基本的考え方

(7月10日原子力規制委員会資料)

第5条 耐津波設計方針（審査会合での議論）

<審査書案 P.48>

第55条等 発電所外への放射性物質の拡散を抑制するための対策

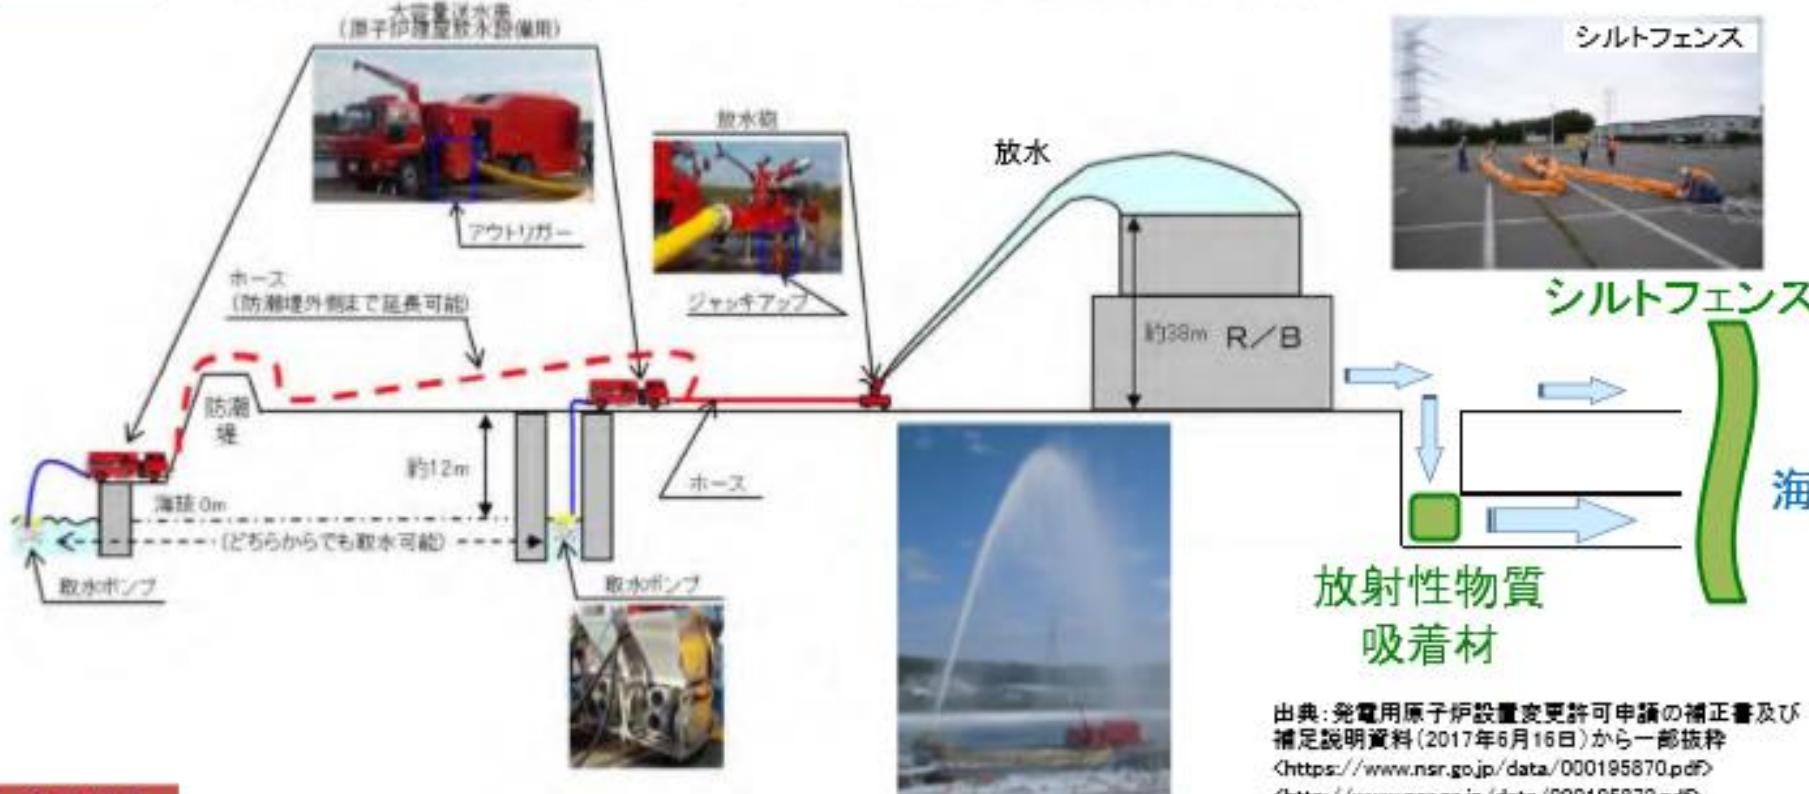
◆ 発電所外への放射性物質の拡散を抑制するため、以下の対策を要求。

□ 原子炉建屋に放水し、大気への放射性物質の拡散の抑制

□ 海洋への放射性物質の拡散の抑制

- 大容量送水車、放水砲により原子炉建屋へ放水する設備及び手順の整備
- 放射性物質吸着材及びシルトフェンス設置する設備及び手順の整備

大容量送水車及び放水砲の放水設備により敷地外への放射性物質の拡散を抑える
対策及び海洋への拡散防止対策が適切に実施される方針であることを確認。

【模式柱状図】

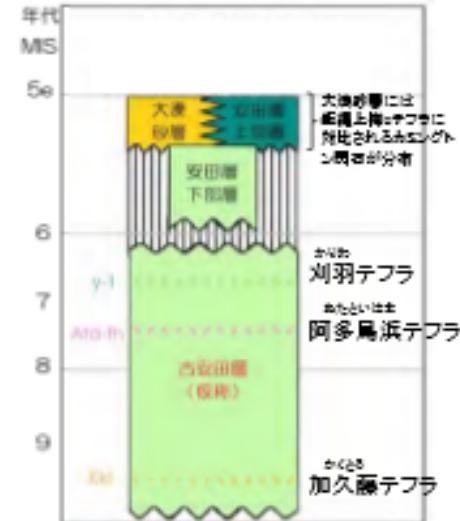
- 敷地内断層の活動性評価に用いる上載地層である古安田層※2の堆積年代については、その評価のためのデータ拡充を求め、その結果も含め、敷地及び敷地近傍における地質調査等の結果、阿多鳥浜テフラ(約24万年前)等の火山灰を挟在すること等から、中期更新世であると判断。

なお、古安田層を不整合に覆う大湊砂層※3は、飯綱上樽○テフラ(約13万年前)に対比される中子輕石層を挟在し、大湊砂層の最下部付近から飯綱上樽○テフラに対比されるカミングトン閃石が検出されること等から、後期更新世であると判断。
いづれかみたる

※3:荒浜側で認められる α ・ β 断層は後期更新世の地層である大湊砂層に変位・変形を与えていないことを確認。

- 調査結果に基づき将来活動する可能性のある断層等ではないと評価していることを確認。
